Anmälan till tillsynsmyndigheten om möjliga risker med viss typ av takkonstruktion

Statens haverikommission (SHK) utreder takraset på idrottshallen Tarfalahallen i Kiruna den 7 mars 2020 (O-4/20). Takraset medförde att ungefär halva hallbyggnaden kollapsade. Vid tiden för händelsen befann sig två personer i byggnaden, men ingen av dem kom till fysisk skada.

Figur 2. Takstolarnas typkonstruktion.

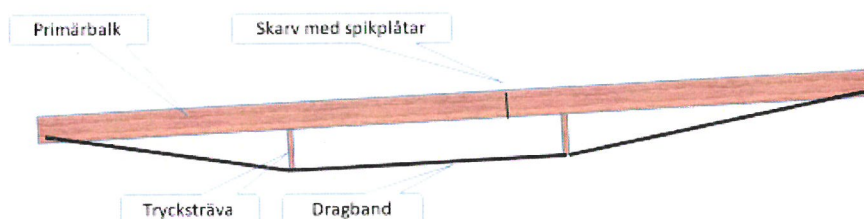
Bedömningen sammanställdes i en rapport. Av rapporten framgår att konstruktionen i sig bedömdes vara instabil, vilket främst beror på takstolarnas slankhet. Systemets utformning gör att ökade sidoförskjutningar genererar ökade sidokrafter som i sin tur ger ökade förskjutningar i konstruktionen.

Det bärande systemet är vidare enligt rapporten helt beroende av sekundära system för stagning för att bibehålla sin stabilitet. Det system för stabilisering som byggts in, dels i form av horisontella avstyvningar av trycksträvorna genom en serie limträbommar, dels genom profilerad takplåt i takstolens ovkant bedöms i detta fall inte ha varit tillräckliga.

- Takkonstruktionen är starkt beroende av sidostabilisering och känslig för geometriska avvikelser.
- Den sannolika brottmekanismen, att underkanten på primärbalken har vippat vid infästningen av trycksträvan, tyder på otillräcklig stabilisering av takkonstruktionen i kombination med snölast på taket.
- Snölasten har varit betydande men bedöms inte ha överstigit den snölast som byggnaden ska ha varit dimensionerad för med säkerhetsfaktor. I vilken omfattning snöbelastningen kan ha varit ojämn har inte kunnat bedömas.
- En modifiering av de horisontella limträbommarna har utförts efter att halan färdigställts, vilket ytterligare kan ha påverkat stabiliteten negativt.

- Tillse att en bedömning av takkonstruktionens bärförmåga, särskilt med avseende på instabilitet, genomförs på identifierade sådana byggnader.
- Tillse att det kontrolleras att byggnadens bärande struktur är utförd i enlighet med konstruktionsritningarna.
- Tillse att möjliga brottmekanismer analyseras och att identifierade problem med instabilitet i konstruktionen åtgärdas.
- Kontrollera att fastighetsägare och byggnadsförvaltare har rutiner för snöskottning av taken på identifierade byggnader.
